Het dagelijks bestuur van het waterschap Noorderzijlvest heeft een onder zaaknummer Z/18/015101 geregistreerde aanvraag ontvangen van _____, Postbus 718, 6800 AS Arnhem, voor een wijziging van de op 3 april 2018 verleende watervergunning met zaaknummer Z/18/013563 inzake het nieuwe hoogspanningstracé Eemshaven - Vierverlaten.

Tekening te wijzigen loop Pannekoektocht

Wijzigingsbesluit: inzake de Watervergunning met zaaknummer Z/18/013563 (nieuwe hoogspanningsverbinding Vierverlaten).

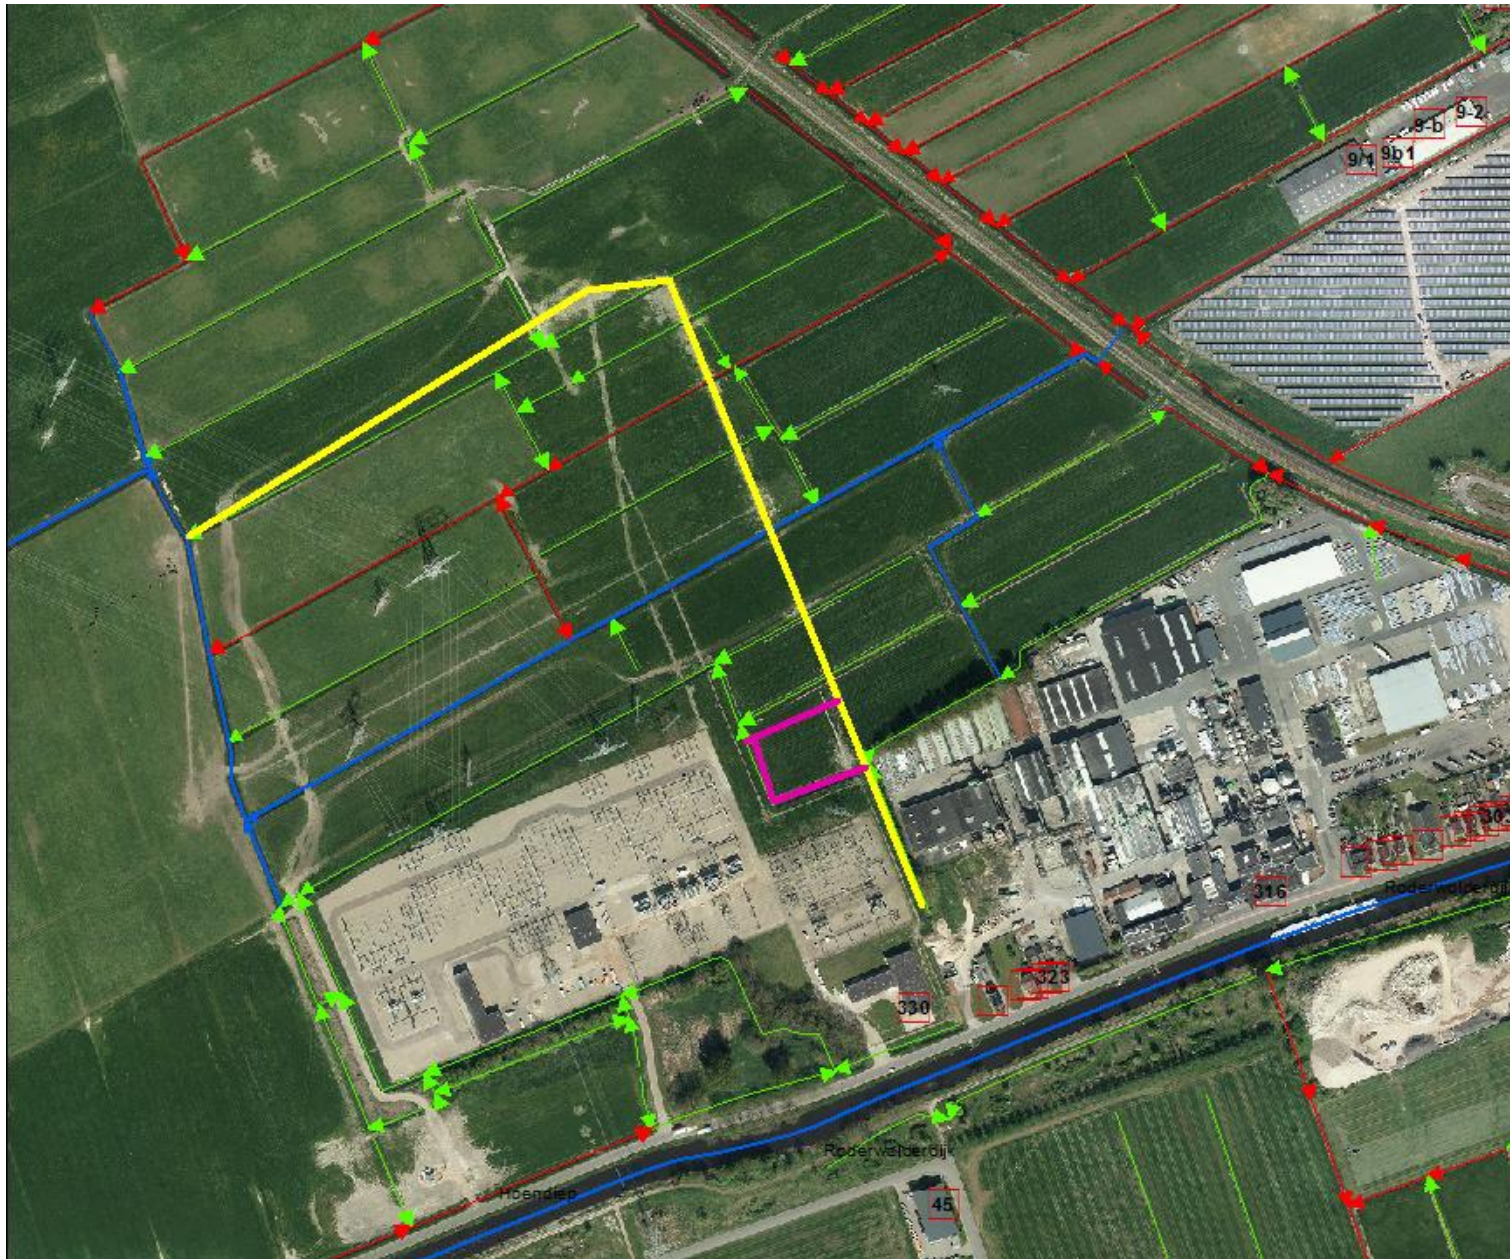
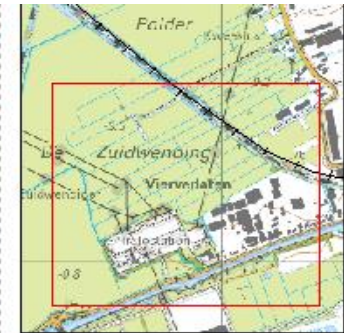
- II. Het met inbegrip van het 4-meter brede-, obstakelvrij-, onderhoudspad, de loop van hoofdwatgang Pannekoektocht te wijzigen conform de in bijlage 2 helemaal onderaan dit wijzigingsbesluit bijgevoegde kaartje, en de gewijzigde loop toe te voegen aan voornoemde vergunning;

Bij de voorbereidingen van de uitvoering van het vergunde in watervergunning Z/18/013563 is de aannemer gestuit op een asbestcement waterleiding die in de ontwerpfasen niet naar voren is gekomen. Deze leiding is lastig te verleggen.

Gelet op voornoemde is het nodig om de loop van de Pannekoektocht te wijzigen. De gewijzigde loop is helemaal onderaan dit wijzigingsbesluit weergegeven in bijlage 2. Gelet op art. 3:48, lid 1, Awb is verdere motivering achterwege gelaten.

- I. Aan paragraaf 5.2 van voornoemde vergunning bijzonder voorschrift 11 toe te voegen met de volgende tekst: "De gewijzigde loop van de Pannekoektocht moet verplicht voorzien worden van een 4-meter brede-, obstakelvrij-, onderhoudspad om de hoofdwatgang machinaal te kunnen onderhouden";
